1.1 CONCEPTO TÉCNICO No. CT:	**5558**
1.2 ÁREA:	TÉCNICA Y DE GESTIÓN
1.3 COORDINACIÓN:	INVESTIGACIÓN Y DESARROLLO
1.4 REFERENCIA CRUZADA RADICADO FOPAE:	2009ER8020
1.5 RESPUESTA OFICIAL No.	RO-36772

2.1 SOLICITANTE:	CURADURÍA URBANA No. 4
2.2 PROYECTO:	Carrera 3 No. 8-02
2.3 LOCALIDAD:	17. La Candelaria
2.4 UPZ:	94. La Candelaria
2.5 BARRIO O SECTOR CATASTRAL:	Egipto
2.6 DIRECCIÓN:	Carrera 3 No. 8-02
2.7 CHIP:	AAA0030KRSK
2.8 MANZANA CATASTRAL:	04
2.9 PREDIO CATASTRAL:	45
2.10 ÁREA (m^2):	469.43
2.11 FECHA DE VISITA:	JUNIO 18 DE 2009

Fotografía No. 2. Panorámica del predio de la Carrera 3 No. 8-02.

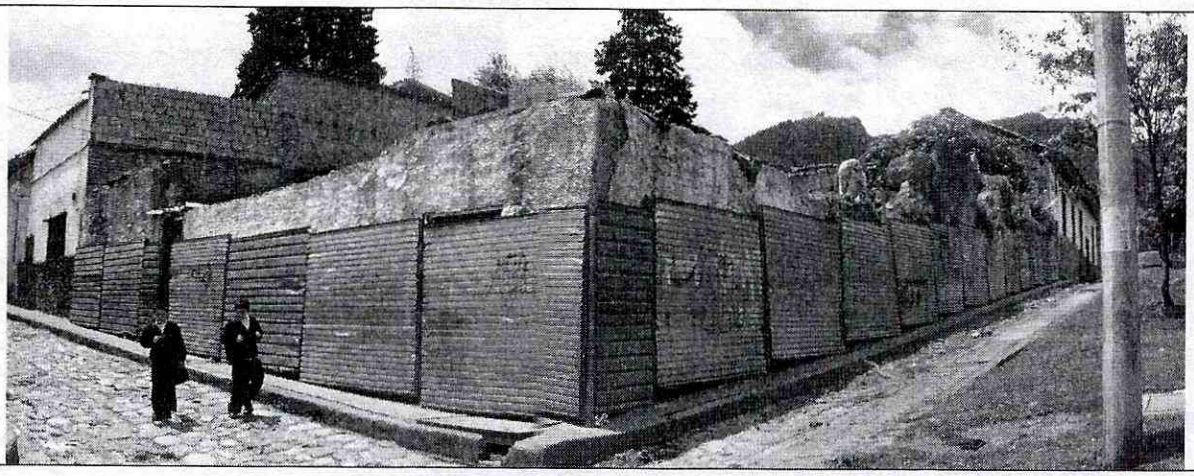
Dado que la inspección visual sólo se pudo adelantar en el exterior de la vivienda, únicamente se pudo observar un cerramiento de muros en adobe y no se pudo establecer si existen edificaciones al interior del

predio (Fotografía No. 2). No obstante, en el momento de la verificación de campo adelantada no se evidenciaron condiciones o elementos que permitan inferir la presencia de procesos de inestabilidad activos en el área del proyecto o sus zonas aledañas.
